ZAC DES HAUTS BANQUETS
Projet de construction d'un entrepôt à CAVAILLON

Mémoire en réponse

à l'avis de la MRAe 2021 APPACA 54/2959

Rappels des orientations de la ZAC (extrait dossier de réalisation)

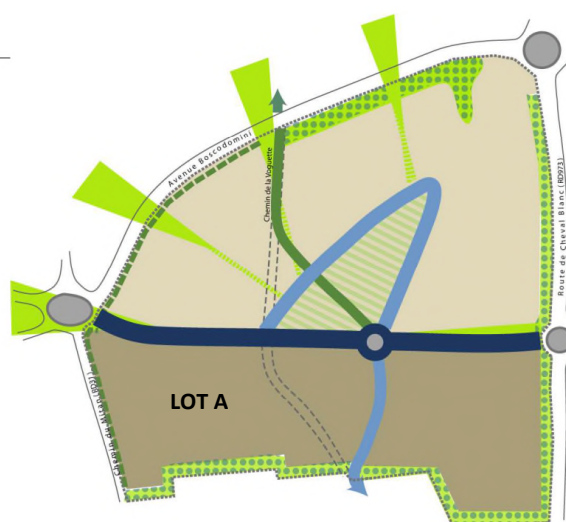
1.6^a Le dossier n'apporte pas d'éclairage sur l'analyse du choix du site, ni de variantes d'implantation au sein de la ZAC.

→ Implantation du projet de construction au sein de la ZAC

L'implantation de ce projet sur le lot A s'inscrit pleinement dans le programme et les principes de composition de la ZAC, dont notamment :

Sur la ZAC, seul le Lot A est habilité à recevoir un bâtiment de 42 000 m² tel que présenté.

Sa localisation, le long de la desserte principale est cohérente avec le plan de circulation de la ZAC des Hauts Banquets. Le dessin des voies, la définition des différents lots et la nécessité de conserver des cônes de vues sur les reliefs alentours (Petit Luberon et colline Saint Jacques) n'a pas permis de proposer des variantes d'implantation au sein de la ZAC.

Les zones Natura 2000 à proximité du site

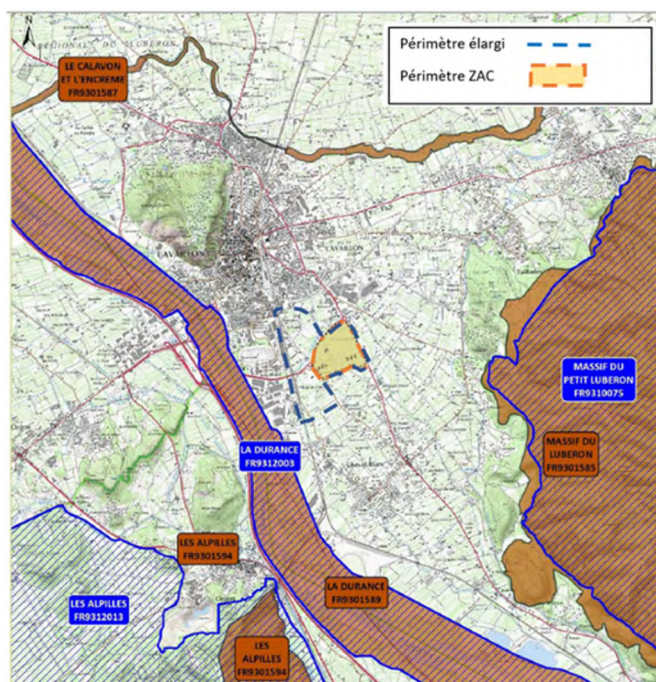
La MRAe recommande de justifier, notamment sur la base d'inventaires d'habitats et d'espèces actualisés, l'absence d'incidences notables sur les sites NATURA 2000

→ **Rappels sur les sites NATURA 2000 alentours**

L'emprise du projet n'est pas située dans un site du réseau NATURA 2000. Les sites les plus proches sont situés à au moins à 1km.

→ **Absence d'incidences**

Les inventaires réalisés en 2020-2021 confortent le diagnostic réalisé en 2017-2019 sur le site du projet.
=> Aucun nouvel enjeu naturaliste n'est signalé.

Les incidences sur les sites NATURA 2000 les plus proches ne sont pas modifiées et restent sans objet.

Vue de la ZAC des Hauts Banquets depuis la colline Saint Jacques en direction des Hauts Banquets

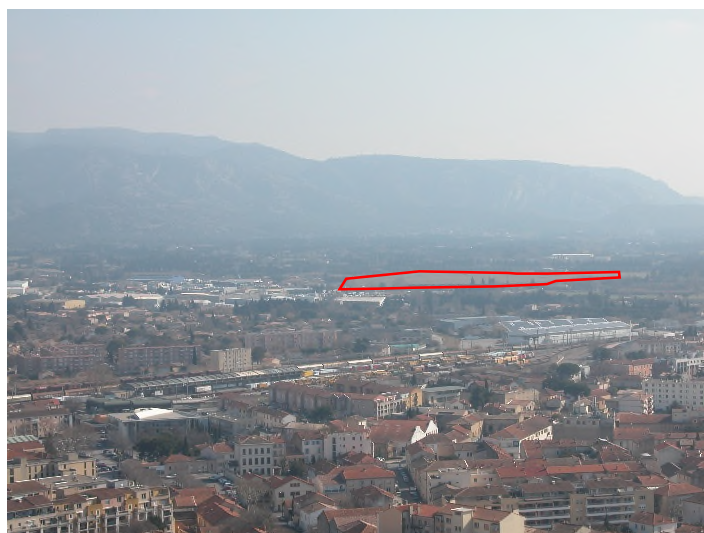
La MRAE recommande de reprendre l'analyse paysagère du projet en la complétant par des simulations (vues AVANT/APRES) depuis des points de vue pertinents (fréquentés, éloignés, dominants) afin de mieux appréhender l'impact du projet dans le paysage, et de définir le cas échéant, des mesures de réduction de l'impact paysager et d'intégration qui soient à l'échelle du bâti.

Depuis les positions dominantes permettant de percevoir le site dans la plaine, la perception et l'impact sur le paysage du projet semblent contenus :

- *Les vues lointaines en font un élément anecdotique, greffé et inséré dans la continuité urbaine de l'agglomération de Cavailon*
- *Les aménagements paysagers prévus atténuent la perception frontale du bâti sur les franges du projet*
- *Le traitement des façades (sobriété et colorimétrie) est inspiré de la palette de teintes naturelles du lieu (bases brun-marron, ocre beiges et gris bleutés). Il permet une intégration optimisée dans le panorama.*

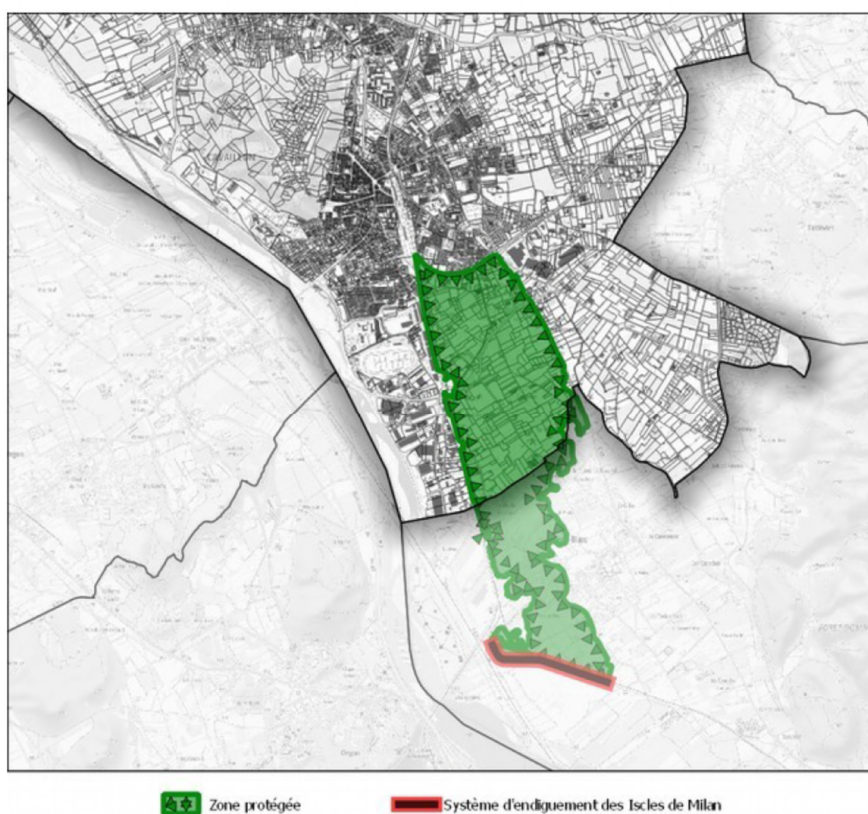
La MRAE recommande d'analyser les effets cumulés du projet avec le futur « pôle santé »

De plus, le Pôle Santé sera situé à plus de 400 m du site projet, et séparé de la ZAC des Hauts Banquets par la route départementale RD 973, source sonore principale.

Plan de zonage du PPRI Durance

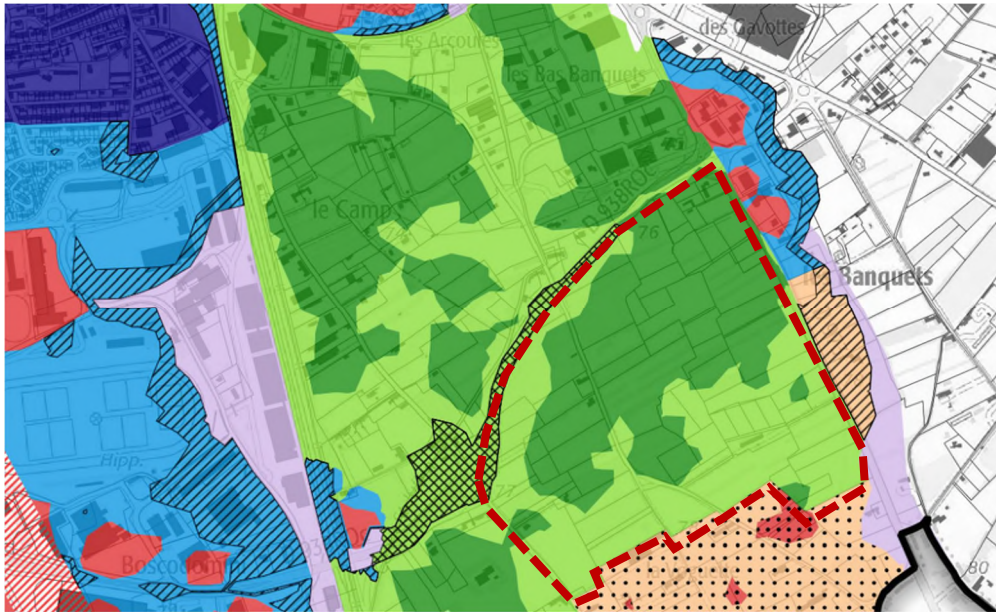
La MRAE recommande de compléter le dossier par les zonages réglementaires du PPRI Durance applicables au projet et accès, puis de démontrer comment le risque inondations est pris en compte par le projet et de préciser la conformité des dispositions prises au regard du PPRI et du PLU.

Le secteur de développement de la ZAC est classé dans les « autres zones urbanisées ou présentant un enjeu de développement économique majeur à l'échelle du bassin de vie, et protégées par le système d'endiguement des Iscles de Milan : le haut niveau de protection assuré par le système d'endiguement permet d'autoriser le développement de l'activité économique dans un intérêt supra-communal »

Dans la zone vert foncé (VF) (zone urbanisée ou zone présentant un enjeu de développement économique majeur à l'échelle du bassin de vie et protégée par un système d'endiguement qualifié RAR, exposée à un aléa fort), le principe est d'autoriser, sous certaines prescriptions, l'implantation de nouvelles constructions liées à un usage d'activité, des Établissements Recevant du Public (ERP) de 4^e et 5^e catégories non vulnérables et d'y interdire l'implantation de toute nouvelle construction à usage d'habitation hormis celles destinées aux personnes dont la présence est d'une absolue nécessité pour assurer la direction, la surveillance ou le gardiennage des bâtiments à usage d'activités.

Le projet étant en zone vert foncé, les dispositions à respecter et mesures mises en œuvre sont les suivantes :

DISPOSITIONS DU PPRI A RESPECTER	MESURES MISES EN ŒUVRE SUR LE PROJET
Le rehaussement des premiers planchers à 0.20 m au-dessus de la cote de référence est recommandé	A la cote de 76.65 NGF, le plancher du projet est implanté 20 cm au-dessus de la cote de référence du casier le plus défavorable.
La mise en place des remblais doit se limiter à l'emprise au sol des constructions, installations, ouvrages et aménagements. Ils sont également autorisés pour les accès véhicules et piétons	Le traitement en remblais seront limités aux voiries d'accès et sur les espaces de liaisons ils seront limités à la gestion technique et réglementaire ou rendu techniquement nécessaire
Les dispositifs de production d'énergie renouvelable sont autorisés dans la mesure où les dispositifs sensibles sont situés 0,20 m au-dessus de la cote de référence.	L'altimétrie des plancher des locaux dédiés à la centrale photovoltaïque permet de répondre à cette exigence

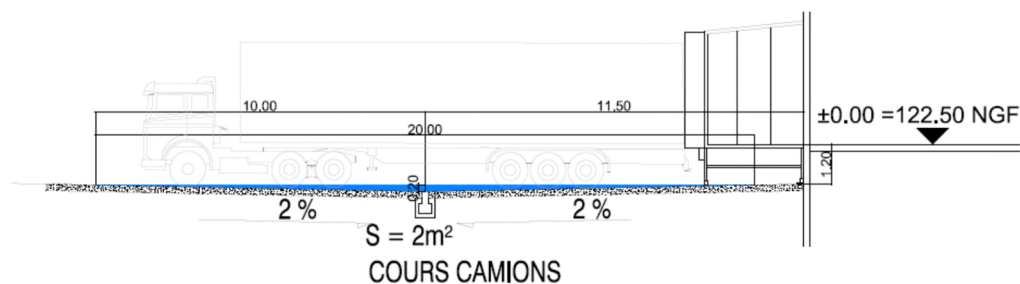
La MRAE recommande après avoir exposé les activités prévues de détailler les mesures prises dans le cadre du projet pour éviter une pollution des eaux souterraines et superficielles.

Pour pouvoir confiner les 6 046 m³ requis d'eau incendie (incendie des cellules conventionnelles),

- Réseaux sous voirie : 130 m³
- Réseaux tubo sider sous voiries en complément : 47,12 m³
- Volume quais : 392,4 m³ (1,8 m³/ml de quais x 218 ml totaux pour les quais des 7 cellules)
- Bassin étanche et paysagé de 5 476,5 m³

Exploitation du point de mesure complémentaire

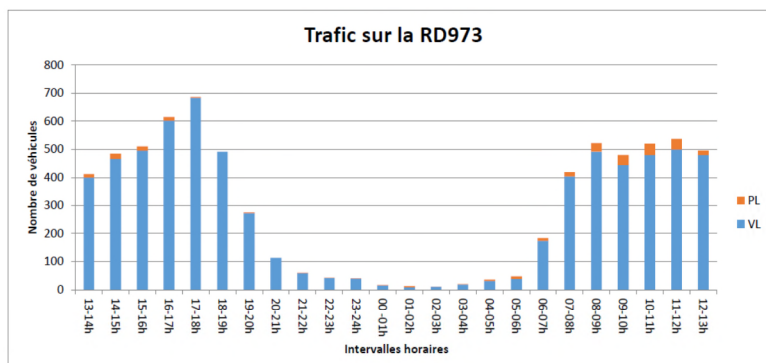
La MRAE recommande de compléter l'étude acoustique, afin d'analyser l'impact des nuisances sonores induites par les activités de l'entrepôt sur les zones d'habitat au sud du projet et dans le cadre d'un suivi, d'y réaliser des mesures en période d'activité (normale et de pointe) au même titre que les 6 autres points de mesures identifiés dans le dossier.

L'illustration suivante présente les points de mesures réalisés en 2019 (PM1 à PM6), ainsi que le point de mesure supplémentaire effectué en novembre 2021 (PM7) :

Cette mesure a été réalisée du jeudi 4 au vendredi 5 novembre 2021. Durant cette période, **les conditions météorologiques** ont été les suivantes :
